改善箇所説明図

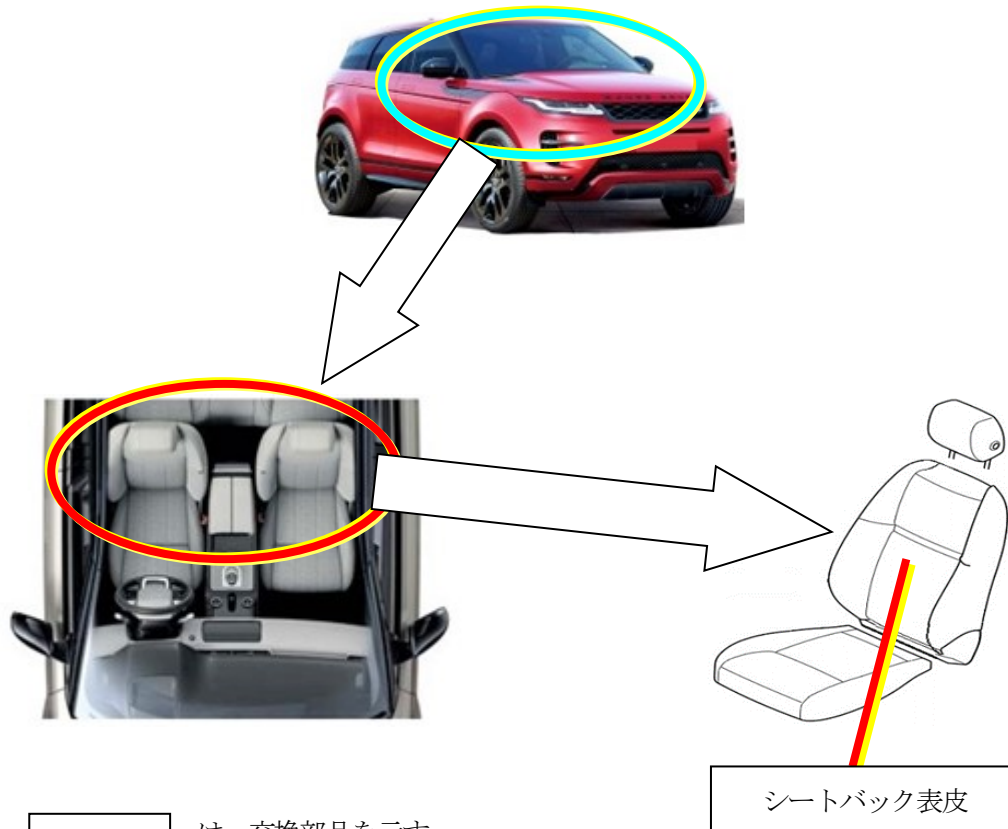
基準不適合発生箇所

前席左右のシートバック表皮において、加工作業が不適切なため、難燃性の技術基準に適合していないものがある。そのため、火災が発生した際、基準に定められているよりも速く延焼するおそれがある。

改善の内容

全車両、前席左右のシートバック表皮を良品に交換する。
識別：助手席ドアヒンジボルトに黄色ペイントを塗布する。
